COMMISSION ROYALE DES MONUMENTS ET DES SITES
KONINKLIJKE COMMISSIE VOOR MONUMENTEN EN LANDSCHAPPEN

Objet : BRUXELLES. Rue Montoyer, 10 – angle rue du Commerce

Demande de permis portant sur la démolition /reconstruction d'un immeuble de bureaux.

Avis de la CRMS

Vue projetée (extr. du dossier de demande)

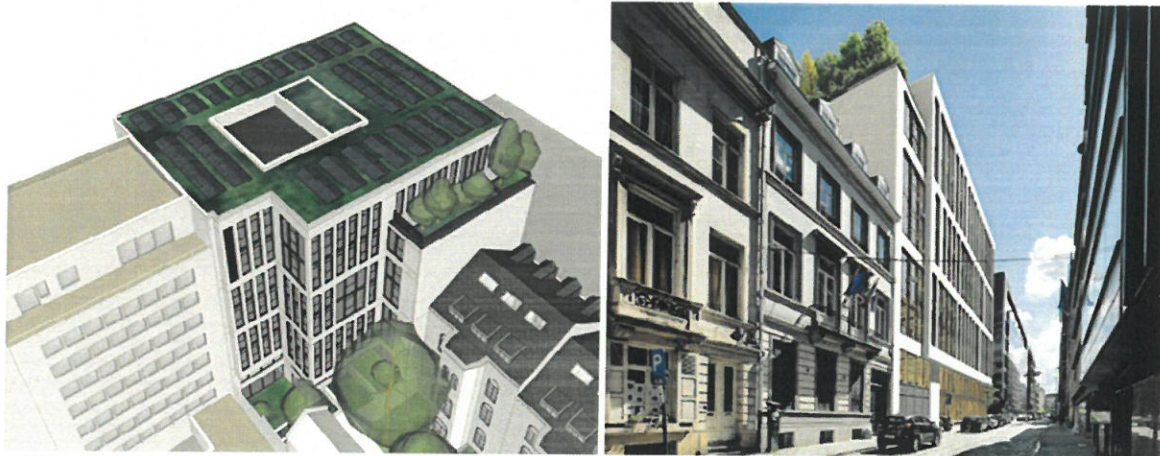
Cependant, d'un point de vue strictement patrimonial, la CRMS ne regrette pas la démolition envisagée de cet immeuble et approuve le parti architectural présenté, tant dans le raccord envisagé avec l'hôtel néoclassique que dans les grandes options choisies (volumétrie depuis la rue, sobriété et verticalité des

lignes, ossature bois, transparence du rez-de-chaussée) qui constituent une amélioration par rapport à la situation actuelle, bien que le gabarit reste élevé par rapport à l'hôtel néoclassique.

Plans du R+1 existant et projeté (extr. du dossier de demande)

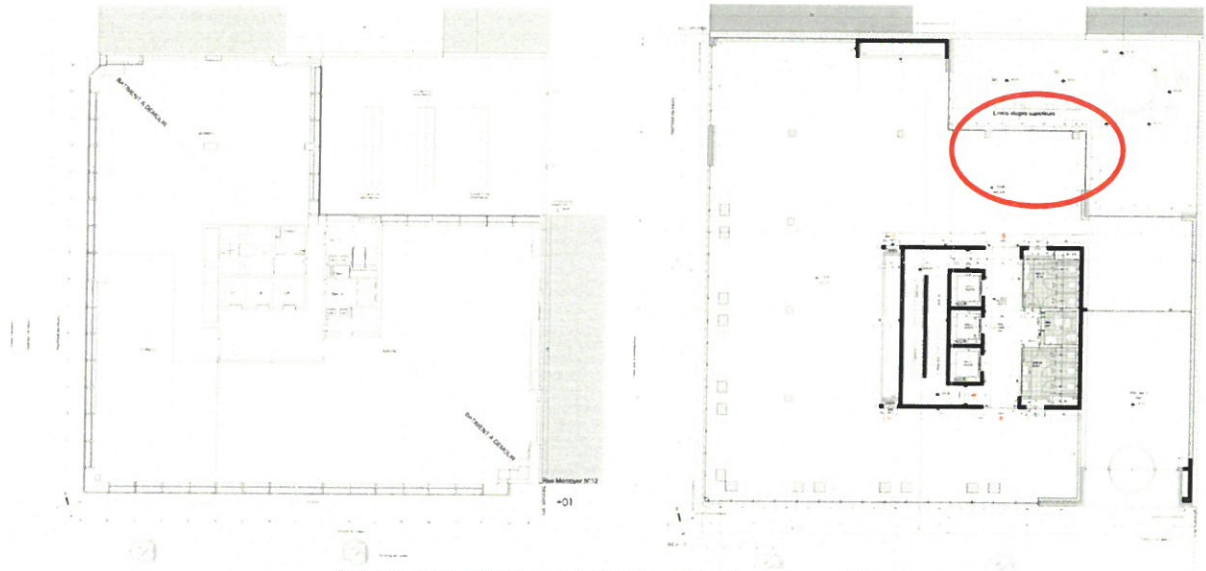
Elle relève aussi l'impact – en intérieur d'îlot – de la modification du plan de l'immeuble et la proximité qui en résultera pour les jardins de l'hôtel néoclassique et de la maison Hastir le jouxtant et recommande de conserver l'éloignement actuel.
